HON/AUX3ac ハーネス接続図

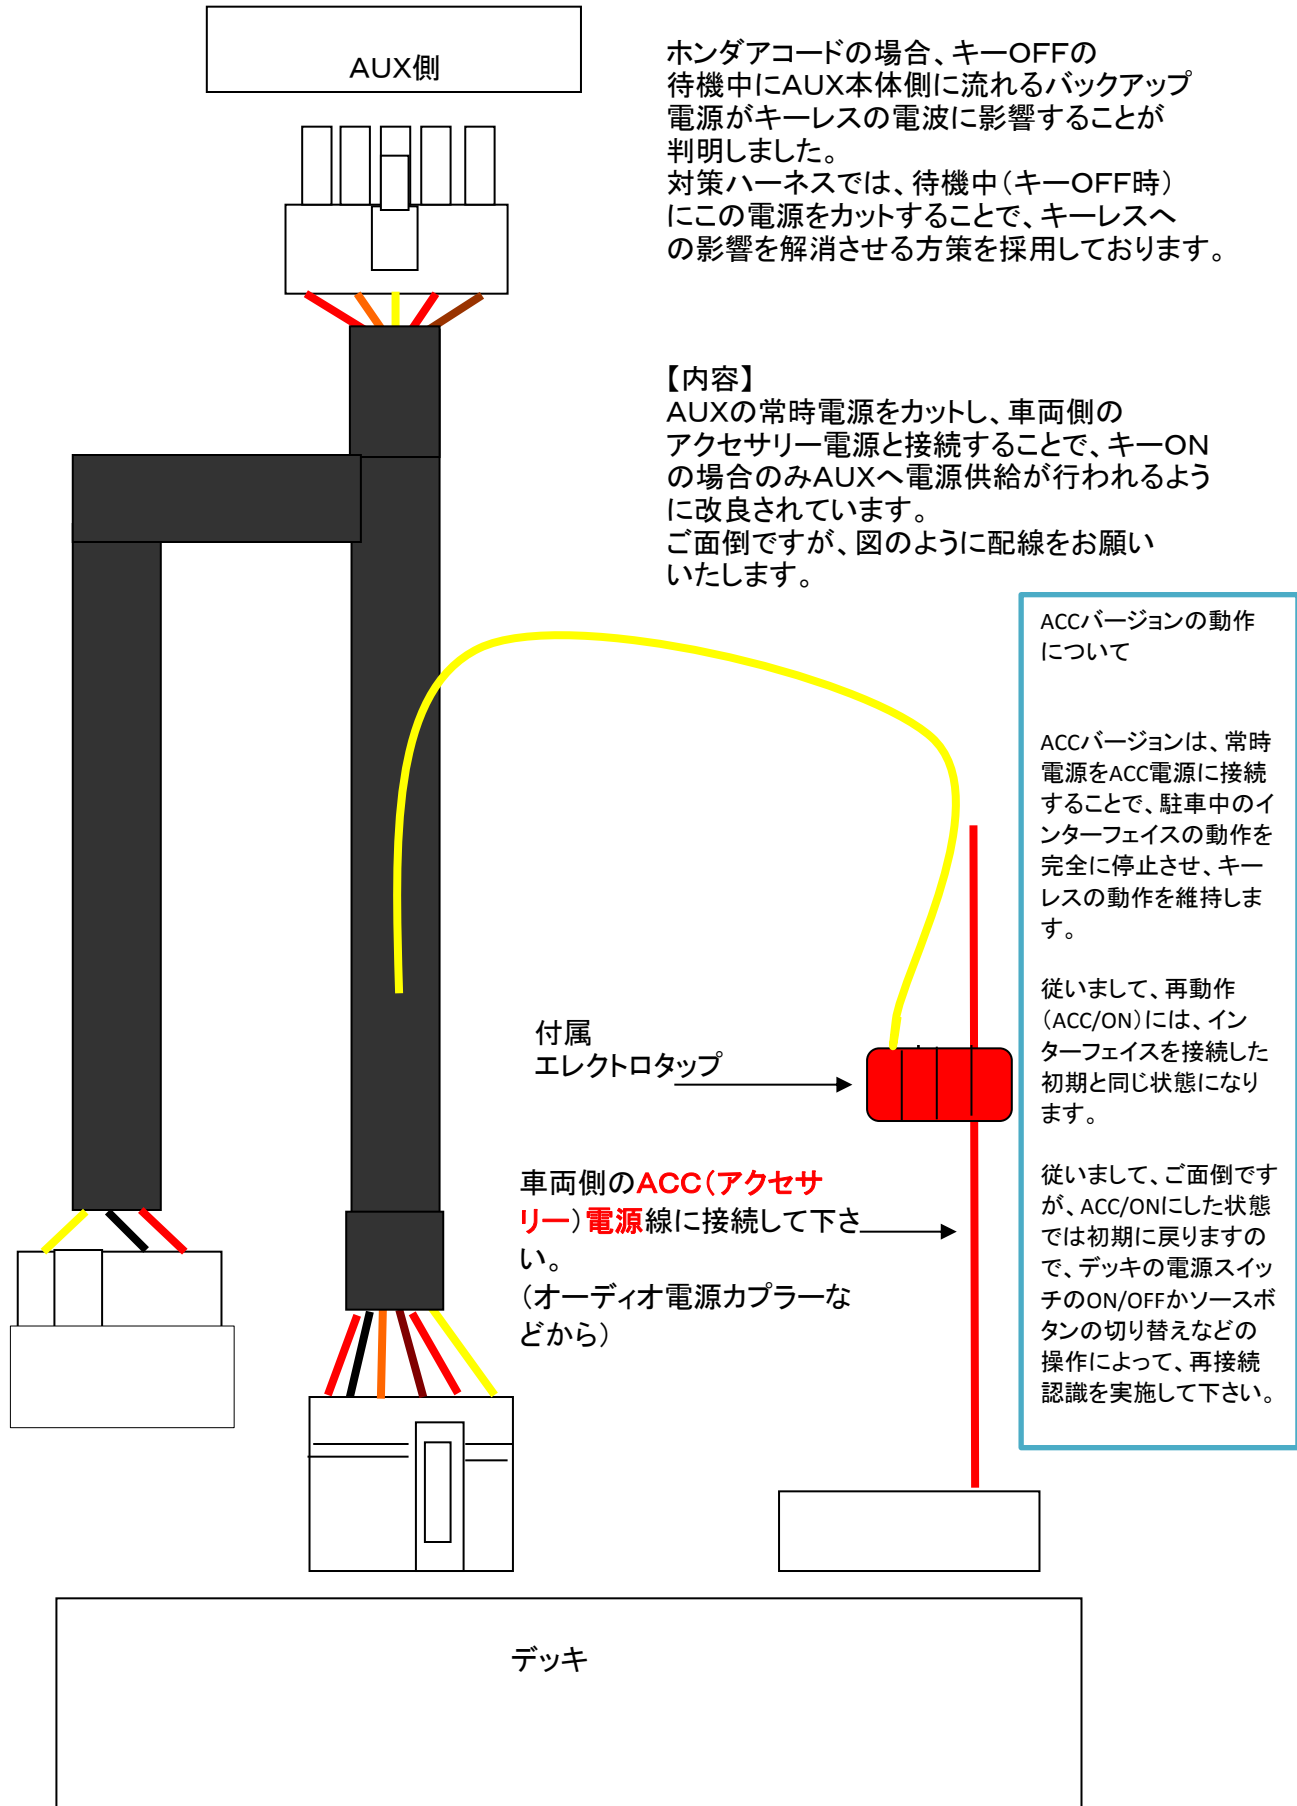
ホンダアコードの場合、キーOFFの待機中にAUX本体側に流れるバックアップ電源がキーレスの電波に影響することが判明しました。
対策ハーネスでは、待機中(キーOFF時)にこの電源をカットすることで、キーレスへの影響を解消させる方策を採用しております。

【内容】
AUXの常時電源をカットし、車両側のアクセサリ電源と接続することで、キーONの場合のみAUXへ電源供給が行われるように改良されています。
ご面倒ですが、図のように配線をお願いいたします。
